INFORME TÉCNICO DE INSPECCIÓN AL SITIO DE DESARROLLO DEL PROYECTO

Proyecto:	Nivelación de Terreno y Relleno Peralta.		
Categoría:	I		
Promotor:	Elsie Peralta, Evelia Peralta y Medardo Peralta.		
Representante Legal:	N.A.		
Ubicación:	Corregimiento de Chitré (Cabecera), Distrito de Chitré, provincia de Herrera.		
Expediente No.:	DRHE-I-F-28-2020.		
Fecha de la inspección:	29 de Octubre de 2020.		
Fecha del Informe:	12 de Noviembre de 2020.		
Participantes:	Nombre	Cargo	Institución
	Yuria Benítez	Evaluadora de Estudio de Impacto Ambiental	MiAmbiente - Herrera
	Francisco Cortés	Evaluador de Estudio de Impacto Ambiental	MiAmbiente - Herrera
	Medardo Peralta	Promotor	-----
	Arcadio Rivera	Consultor Ambiental	-----

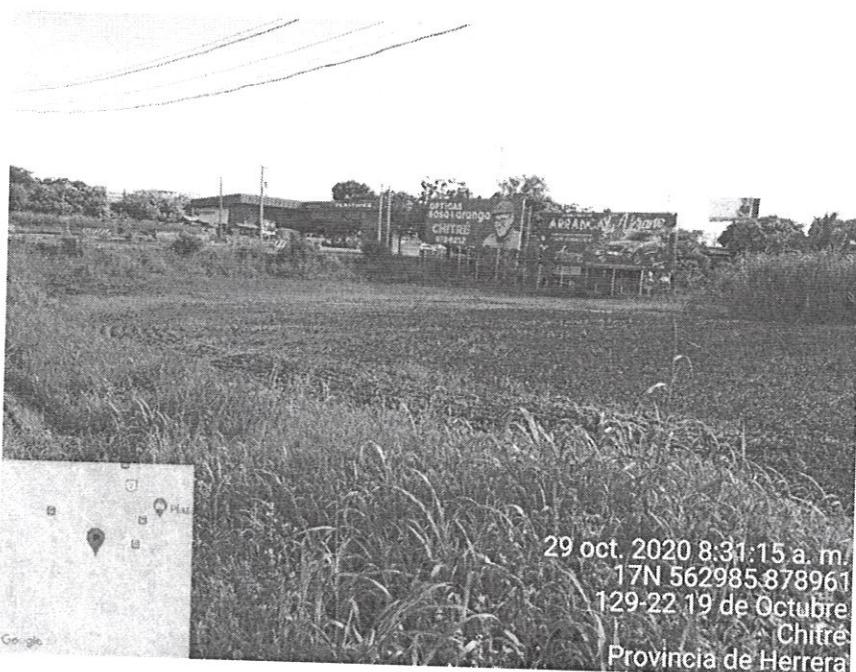
Fig. No. 1: Vista de la topografía irregular del terreno. Vegetación conformada por gramíneas.

Fig. No. 2: Se observa que en el terreno de la Finca 18512 se acumula agua de escorrentía pluvial, debido a la topografía del mismo.

Fig. No. 3: Vista de la topografía irregular y la vegetación que conforma la Finca No. 14468. La vegetación está conformada por gramíneas, árboles de guácimo y palmas.

Fig. No. 4: Vista de la acumulación de agua a lo interno de la finca 14468.

Fig. No. 5: Límites de la sección de la finca No. 14468, que se tiene proyectado rellenar. En la parte posterior se observan los montículos de tierra, material excedente proveniente de las excavaciones para reubicación de cableado y nuevos cableados realizado por la empresa Cable & Wireless.
